Modulo per la presentazione delle osservazioni per i piani/programmi/progetti sottoposti a procedimenti di valutazione ambientale di competenza statale

ID: Codice procedura (ID_VIP/ID_MATTM): 12691

“Progetto di un impianto eolico denominato "Pitigliano" ubicato nei comuni di Pitigliano (GR) e Sorano (GR) costituito da 20 (venti) aerogeneratori di potenza nominale 7,0 MW per un totale di 140,0 MW con relative opere connesse ed infrastrutture indispensabili”

Immagine 1. Vincoli ex art. 136 del CBC dal PIT della Regione Toscana e zona approssimativa dove è progettato l'impianto industriale.

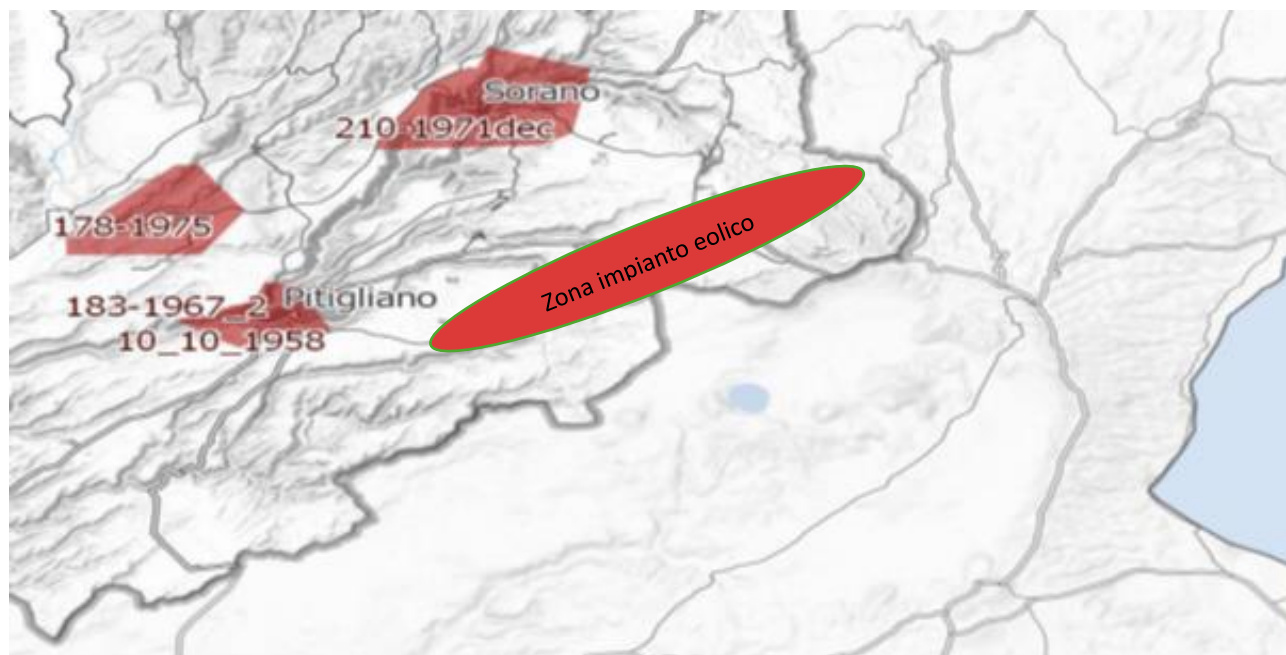
Al contrario si evidenzia che l'impianto eolico industriale citato non solo ricadrebbe con tutti e 20 gli aerogeneratori all'interno delle fasce di rispetto di 3 km dei due vincoli paesaggistici di notevole interesse pubblico esistenti nella Regione Lazio e con una parte di essi nel vincolo paesaggistico del centro abitato di Sorano (GR), quindi in aree non idonee all'installazione di impianti di energia rinnovabile. Addirittura, alcuni aerogeneratori sarebbero ubicati a poche centinaia di metri dai perimetri dei due vincoli paesaggistici laziali ex art 136 del CBC. (Nell'Allegato n. 3 sono riportate le immagini che illustrano in maniera dettagliata quanto affermato).

un'ulteriore incompatibilità con la tutela del Paesaggio.

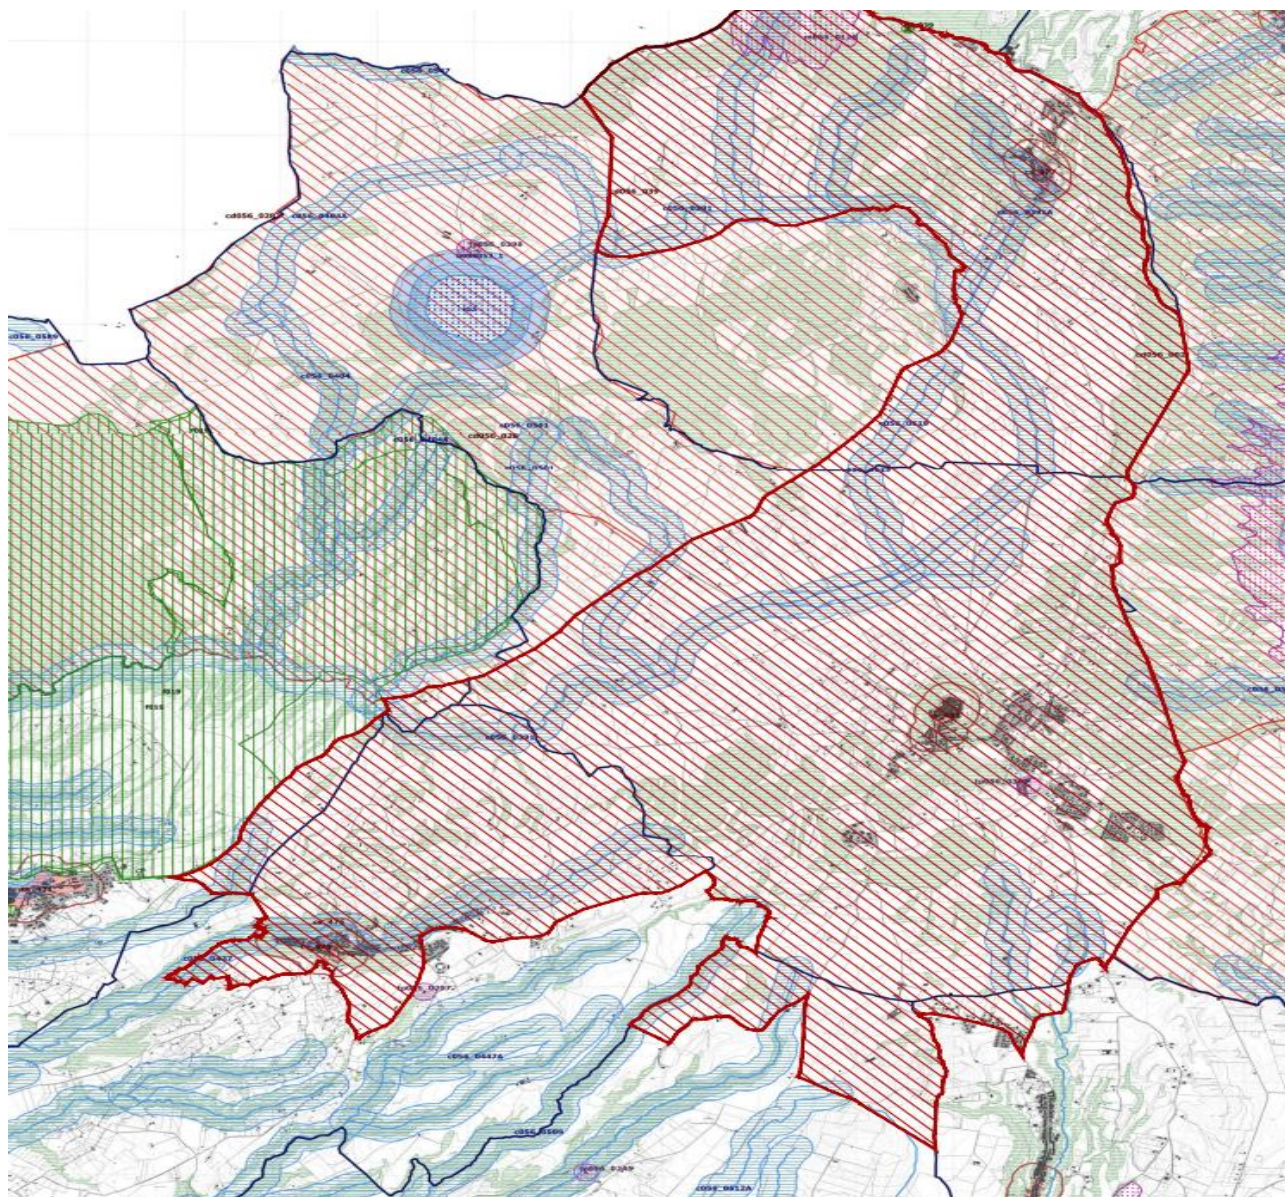
Come è illustrato nell'immagine si ribadisce che l'impianto industriale *Pitigliano* ricade completamente all'interno delle fasce di rispetto dei due vincoli di notevole interesse pubblico e lambisce quelle di un terzo vincolo e quindi come affermato dal Consiglio di Stato nelle sentenze citate, l'impianto è insediato in area non idonea ai sensi dell'art. 20 comma 8 lettera c quater del D.Lgs. n. 199/2021 e ss.mm.ii al contrario di quanto sostiene la proponente.

Si ricorda inoltre che il vincolo dell'”*Orlo della Caldera di Latera* ha cucito insieme i due vincoli enunciati e già esistenti della *Conca del Lago di Bolsena* (D.M. 24.10.1960 e D.M. 22.05.1985) e la *Conca del Lago di Mezzano* e territorio circostante (DM 22.05.1976 “*Conca del Lago di Mezzano e territorio circostante*” e DM 22.05.1984 “*Selva del Lamone*”) testimoniando, se ce ne fosse stato ancora bisogno, il notevole pregio paesaggistico di tutta l'area. Pregio paesaggistico arricchito dal valore naturalistico della confinante Riserva Naturale regionale *Selva del Lamone* con la sua Area Contigua e i vari siti *Natura 2000* e le due aree di importanza internazionale per gli uccelli, *IBA 099 Lago di Bolsena* e la *012 Selva del Lamone*. Inoltre, si segnala anche l'impatto sulle tradizioni agroalimentari con la zona DOC vino bianco di Pitigliano, del Pecorino Toscano DOP, dell'olio extravergine di oliva DOP Canino, la Lenticchia di Onano, il vino Aleatico e il fagiolo del Purgatorio di Gradoli e altri pregiati prodotti tipici locali del *Biodistretto del Lago di Bolsena* che comprende anche i comuni laziali interessati dall'impianto industriale.

Immagine 3. Cumulo di una parte di impianti eolici, fotovoltaici e geotermici industriali in progettazione ed esistenti intorno all'eolico industriale Pitigliano.

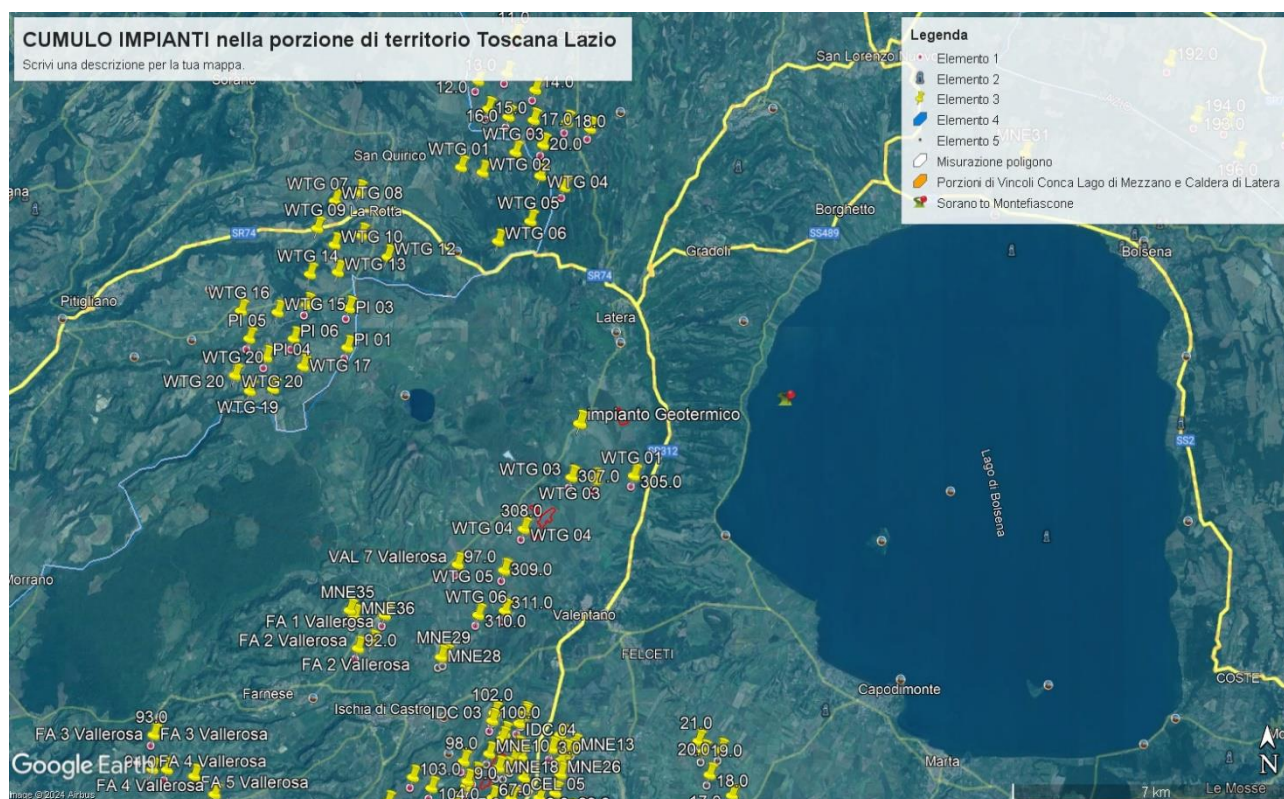
considerazione uno spazio di 10 km intorno al suo impianto per gli impatti che si creerebbero.

Nella Parte IV delle Linee guida citate al punto 16.1, nello stabilire i requisiti per la valutazione positiva dei progetti nel procedimento di VIA si parla di individuazione delle aree idonee per l'insediamento degli impianti tenendo conto di aree degradate da attività antropiche pregresse o in atto (brownfield) tra cui siti industriali, cave, discariche, siti contaminati. Stessa raccomandazione viene ribadita anche nell'art.20 del D.Lgs n. 199/2021. Ma appare inascoltata dalla proponente. Infatti, insiste molto nel dire che il suo impianto industriale è compatibile con il territorio nonostante le numerose incompatibilità paesaggistiche, culturali, economiche e naturalistiche che esso incontra.
